Keuringsverslag van een elektrische laagspanning- en zeer lage spanningsinstallatie

NIET CONFORM

Straatnaam Karekietenlaan
Huisnummer 42
Busnummer -
Postcode 3010
Gemeente Kessel Lo
Land België

Controlebezoek van een oude huishoudelijke elektrische installatie van een wooneenheid bij verkoop op vraag van de verkoper volgens (KB 08/09/2019) - AREI Boek 1- 8.4.2. en 8.2.1. en 4.2.4.3.

Afbeelding schakel- en verdeelbord:

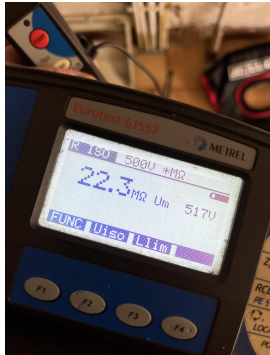
- I2.05 De spreidingsweerstand is groter dan 100 ohm. (Boek 1 Onderafdeling 4.2.3.2.)
- I5.06 De deur en/of afschermplaat van het schakelbord dient (terug)geplaatst te worden. Aanraking van onder spanning staande delen mogelijk. (Boek 1 Afdeling 5.1.4. en 5.3.5.1.A. en 4.2.2.3.)

- I5.10 De genaakbare, naakte onder spanning staande delen zijn onvoldoende afgeschermd. (Boek 1 Afdeling 5.1.4. en 4.2.2.3.)
- I5.11 Niet gebruikte invoeringen van het verdeelbord zijn niet correct of onvoldoende afgedicht. (Boek 1 Afdeling 5.1.4. en 4.2.2.3.)
